BT0271
29.09.97

Assunto: Aumento no comprimento do **Chicote de Fios Inferior**
Modelos: BWR 22 B
Marca: Brastemp

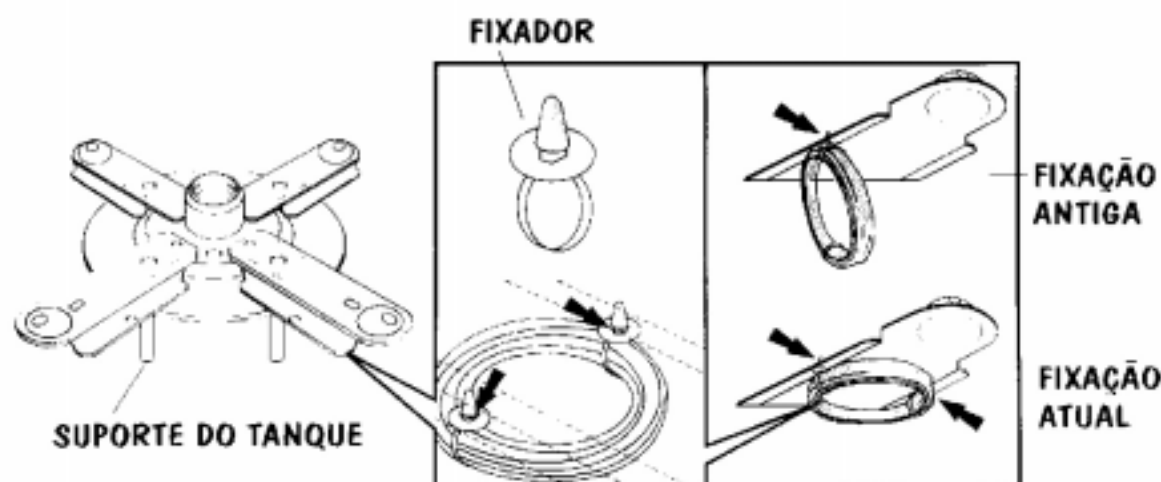
Temos recebido alguns chamados referentes a quebra ou fios desconectados dos terminais do Solenóide do Freio ou da Bomba d'água.

Foi constatado que, ao acionar o Solenóide do Freio, o Chicote Inferior sofre um alongamento excessivo, quebrando ou desconectando os fios que ligam a Bomba d'água ou o Solenóide do Freio.

Para eliminar estas causas o Chicote Inferior foi alterado em seu comprimento, na conexão da Bomba d'água.

Informamos também que a Bobina de Proteção teve sua fixação alterada, passando a ser fixada através de Dois fixadores do Chicote como mostra a figura abaixo:

O código do Chicote Inferior permanece o mesmo 00.0385.034. Estas alterações passaram a vigorar a partir da 2ª quinzena de setembro/97.
